**ΠΡΑΚΤΙΚΟ 2ο/02-02-2021**

**ΕΝΤΥΠΟ ΤΥΠΟΠΟΙΗΜΕΝΗΣ ΓΝΩΜΟΔΟΤΗΣΗΣ ΠΕΡΙΦΕΡΕΙΑΚΟΥ ΣΥΜΒΟΥΛΙΟΥ ΓΙΑ ΤΗΝ  
ΔΙΑΔΙΚΑΣΙΑ ΕΚΔΟΣΗΣ ΑΠΟΦΑΣΗΣ ΠΕΡΙΒΑΛΛΟΝΤΙΚΩΝ ΟΡΩΝ ΕΡΓΩΝ ΚΑΙ  
ΔΡΑΣΤΗΡΙΟΤΗΤΩΝ ΚΑΤΗΓΟΡΙΑΣ Α**

Γνωμοδότηση επί του περιεχομένου του φακέλου Μελέτης Περιβαλλοντικών Επιπτώσεων (Μ.Π.Ε.) του έργου (κατηγορία Α2, ομάδα 10η): «Περιβαλλοντική αδειοδότηση Φ/Β πάρκου, εγκατεστημένης ισχύος 15,028 MWp «Κοκκινόχωμα 2» στο αγρόκτημα Σπαθαραίων, Δ.Ε. Μαργαριτίου, Δ. Ηγουμενίτσας, Π.Ε. Θεσπρωτίας, Περιφέρειας Ηπείρου». Φορέας πραγματοποίησης και λειτουργίας του έργου ή της δραστηριότητας είναι η εταιρεία «ΑΒΟ WIND HELLASA.Ε». (από αναβολή)

Εικόνα 2.2.1: Περιοχές NATURA 2000 στην περιοχή μελέτης ([www.oikostopia.gr](http://www.oikostopia.gr))

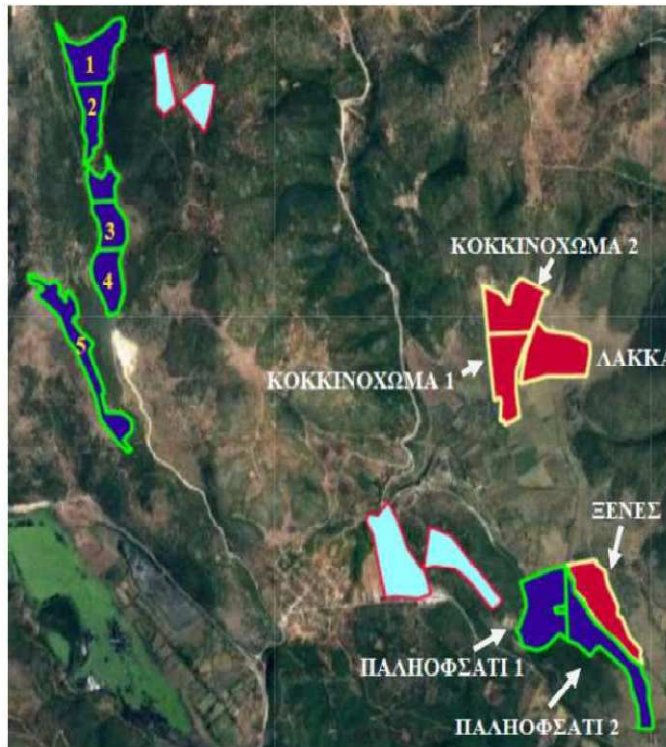
Η δραστηριότητα θα εγκατασταθεί σε μισθωμένο αγροτεμάχιο, εμβαδού 209.239,70τ.μ., και συγκεκριμένα στο νότιο τμήμα του και στα 5μ. από τα όρια του, εντός των διοικητικών ορίων της Τ.Κ. Σπαθαραίοι, Δ.Ηγουμενίσσας. Το οικόπεδο διαχωρίζεται από αγροτικό δρόμο, του οποίου η προσπέλαση θα είναι ελεύθερη.

Η προτεινόμενη θέση εγκατάστασης δεν προκαλεί οπτική όχληση, λόγω της μορφολογίας του εδάφους, εδράζεται εκτός σχεδίων περιοχής, δηλαδή, εκτός οικισμών, εκτός σχεδίου πόλεως, αφού δεν ευρίσκεται σε Σ.Χ.Ο.Α.Πόλεως και Γ.Π.Σ., εκτός χώρου με κηρυγμένα διατηρητέα μνημεία ή οριοθετημένων αρχαιολογικών ζωνών, εκτός περιοχών απόλυτου προστασίας της φύσης και φυσικών πάρκων, ειδικότερα: εθνικών ή περιφερειακών πάρκων, περιοχών προστασίας οικότοπων και ειδών, ειδικών ζωνών διατήρησης Ε.Ζ.Δ. και ζωνών ειδικής προστασίας Ζ.Ε.Π., υδροτόπων και εθνικών δρυμών, διατηρητέων μνημείων της φύσης και αισθητικών δασών, εκτός περιοχής γεωργικής γης υψηλής παραγωγικότητας (Γ.Γ.Υ.Π.) καθώς και εκτός τουριστικά αναπτυσσόμενης περιοχής και λεκανών απορροής ποταμών.

Οι αποστάσεις του αγροτεμαχίου από τους κοντινότερους οικισμούς καθώς και από την πιο κοντινή ζώνη προστασίας του δικτύου NATURA 2000, όπως αυτές μετρήθηκαν και καταγράφηκαν είναι: Σπαθαραίοι\_0,85χλμ., Μόρφι\_2,1χλμ., Τζάρα\_3,3χλμ. Και Έλος Καλοδίκι\_3,5χλμ..
